柏崎刈羽原子力発電所 6号及び7号炉

事故シーケンスグループ及び
重要事故シーケンス等の選定について
(補足説明資料)
(指摘事項に対する回答)

平成27年7月

東京電力株式会社

図 3 各評価状態における各 PRA の結果の内訳(KK6)

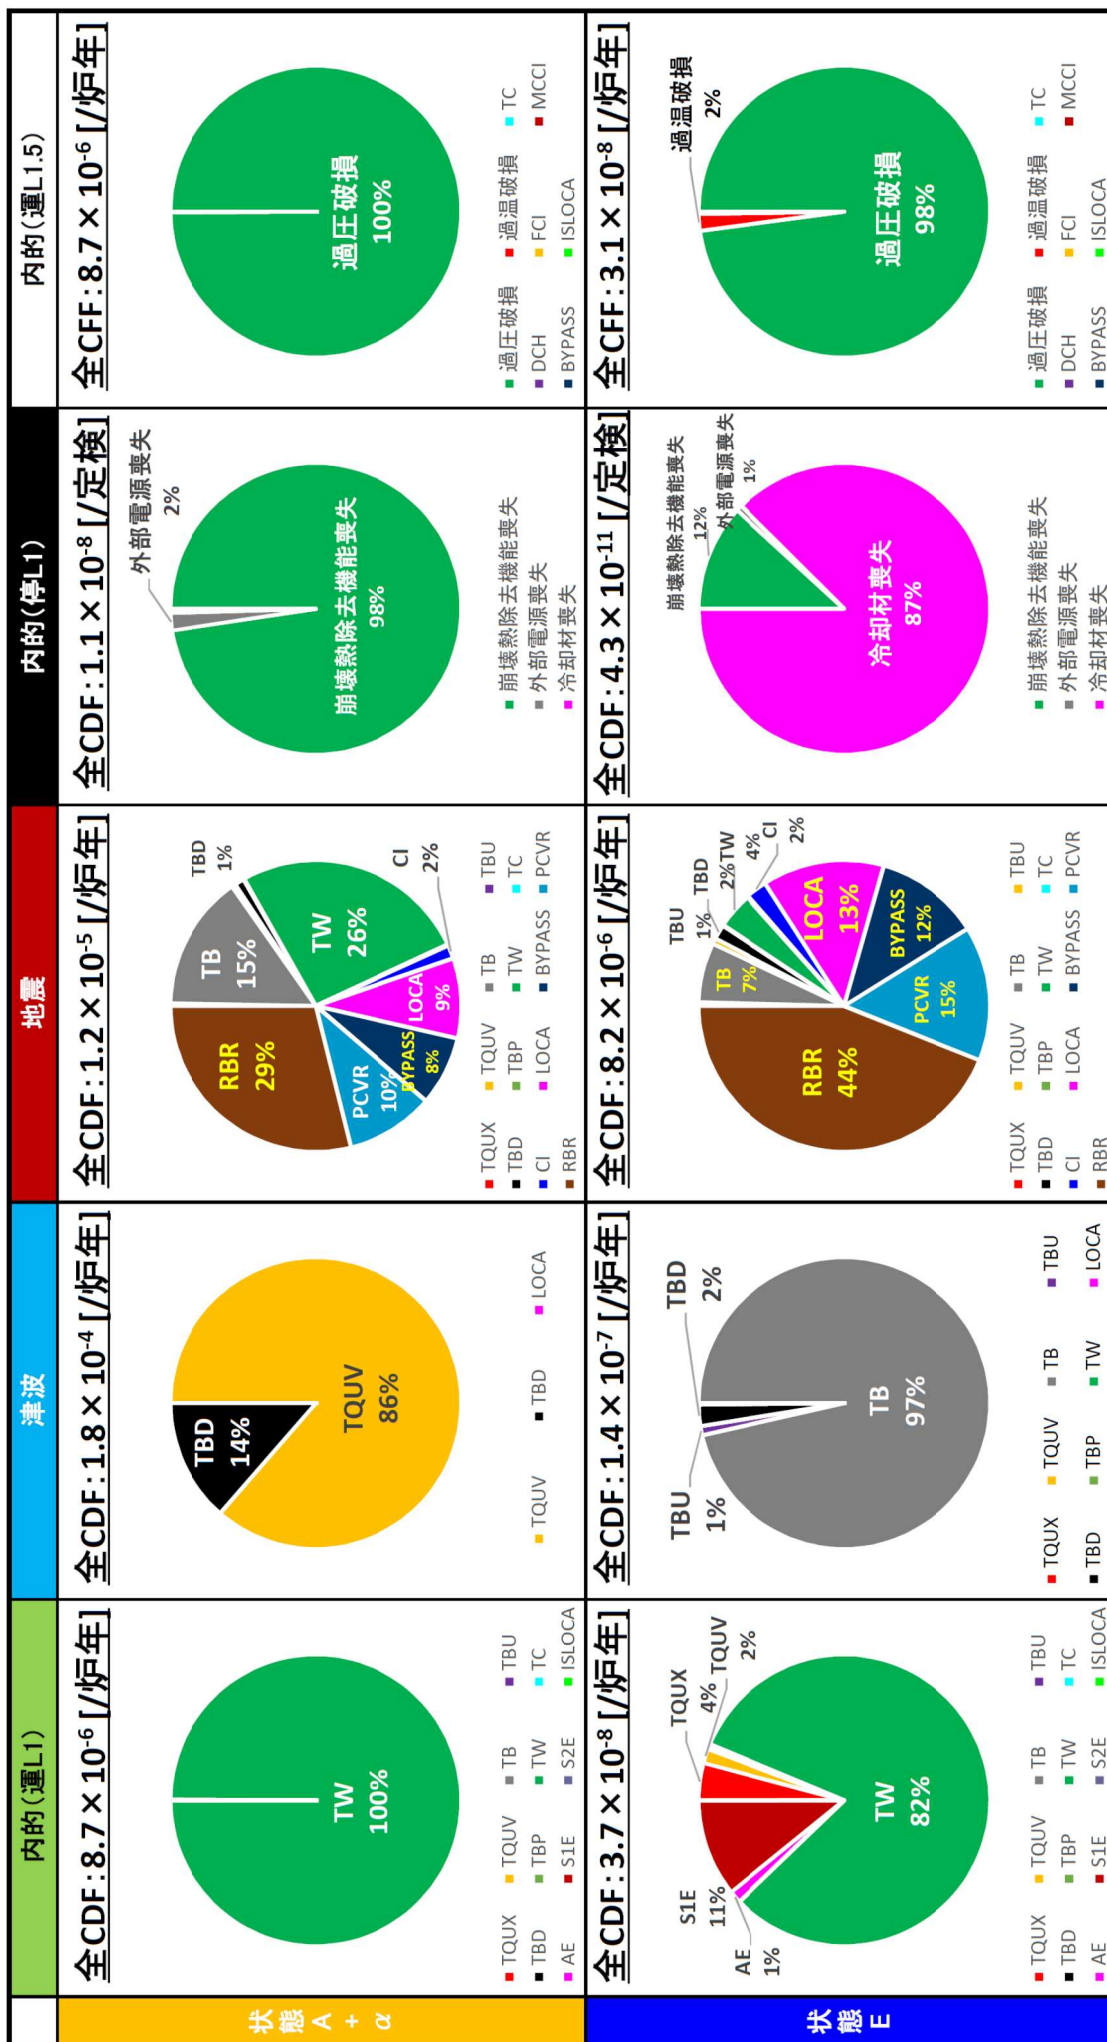
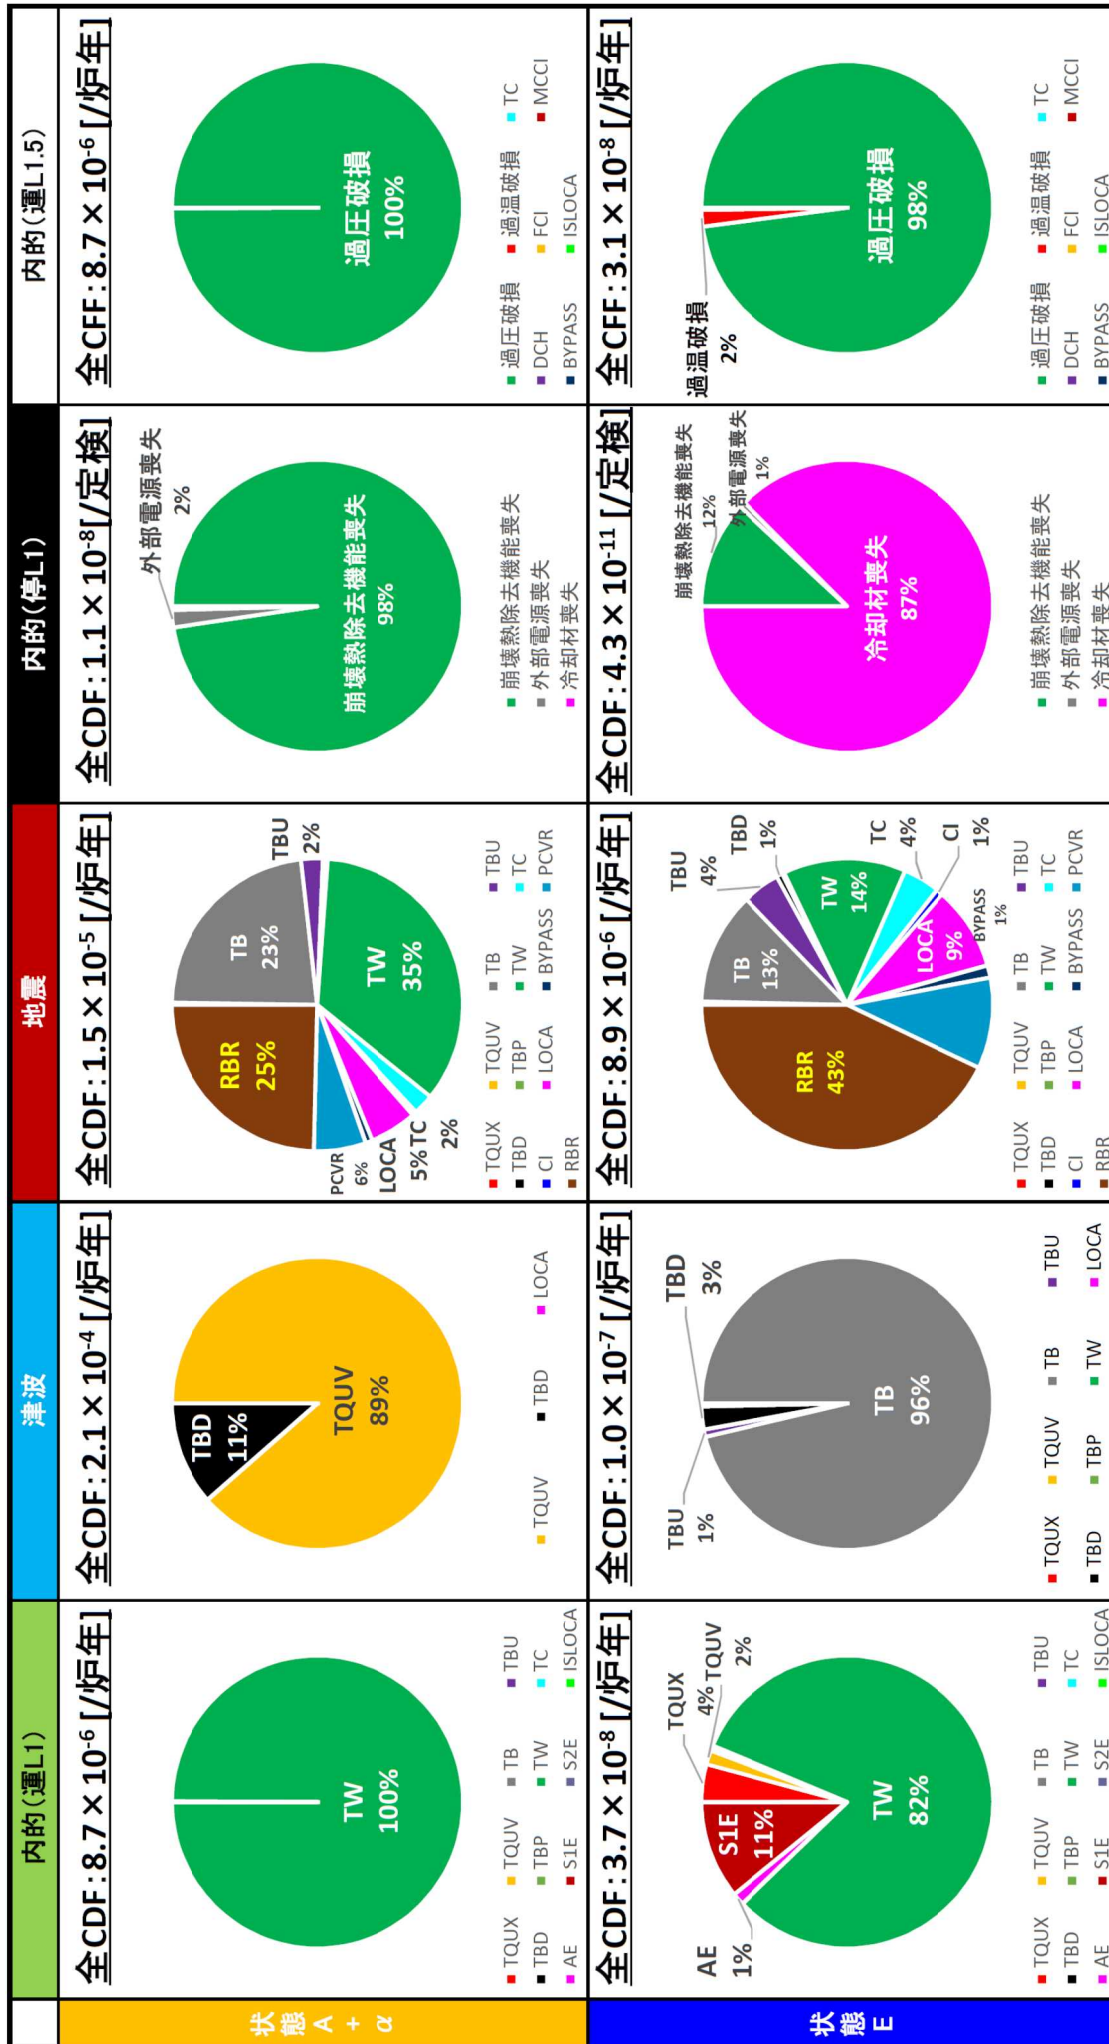
146-20	2014/10/7	シーケンス選定	共通	MCCI, FCI に対する PDS 選定の考え方を説明すること。	他コメントと合わせて回答 プラント損傷状態(PDS)選定の考え方についてのコメントであり、本リスト No. 144-6 と同じ主旨のコメントと認識しておりますので、No. 144-6 と合わせてご説明します。	事故シーケンス選定報告書 58, 59 頁
146-21	2014/10/7	シーケンス選定	共通	大 LOCA と TQUV の MCCI シナリオを比較し、ペDESTAL注水などの点でどちらに代表性があるか説明すること。	他コメントと合わせて回答 プラント損傷状態(PDS)選定の考え方についてのコメントであり、本リスト No. 144-6 と同じ主旨のコメントと認識しておりますので、No. 144-6 と合わせてご説明します。	事故シーケンス選定報告書 58, 59 頁
—	—	共通	—	重大事故等防止対策実施後の PRA の結果についての説明	【状態 E 評価結果】「重大事故対処設備等に期待した場合の PRA」参照	本資料 45 頁

各 PRA の状態 A+α と状態 E の結果について図 3 を参照し、各 PRA の全 CDF 又は全 CFF の主な低下要因を述べる。また、低下の傾向については KK6 号機及び KK7 号機でほぼ同等であることから、数値等については KK6 号機の評価結果を参照して述べるものとする。

内的運転時 L1 について、状態 A+α と状態 E の評価結果を比較すると、全 CDF は状態 A+α の 8.7×10^{-6} /炉年から状態 E では 3.7×10^{-8} /炉年まで低下した。また、全 CDF の中で支配的な炉心損傷モードは、状態 A+α と状態 E 共に崩壊熱除去機能喪失(TW)であったが、TW の CDF では約 0.3%

地震 L1 について、状態 A+α と状態 E の評価結果を比較すると、全 CDF は状態 A+α の 1.2×10^{-5} /炉年から状態 E では 8.2×10^{-6} /炉年まで低下した。また、全 CDF の低下の要因は、状態 E で考慮した対策による TW や TB 等の CDF の低下である。一方、評価上炉心損傷直結としている事象 (LOCA(E-LOCA)や RBR(原子炉建屋損傷)等)については、そもそも対策の効果に期待する評価としていないことから、状態 A+α と状態 E での CDF に変化は無く、相対的に全 CDF に占める割合が増加した。また、状態 E における運転時レベル 1PRA の全 CDF では地震 L1 の割合が約 99%であることから、これらの地震 L1 の炉心損傷直結事象が運転時レベル 1PRA の全 CDF においても支配的な炉心損傷モードとなっている。
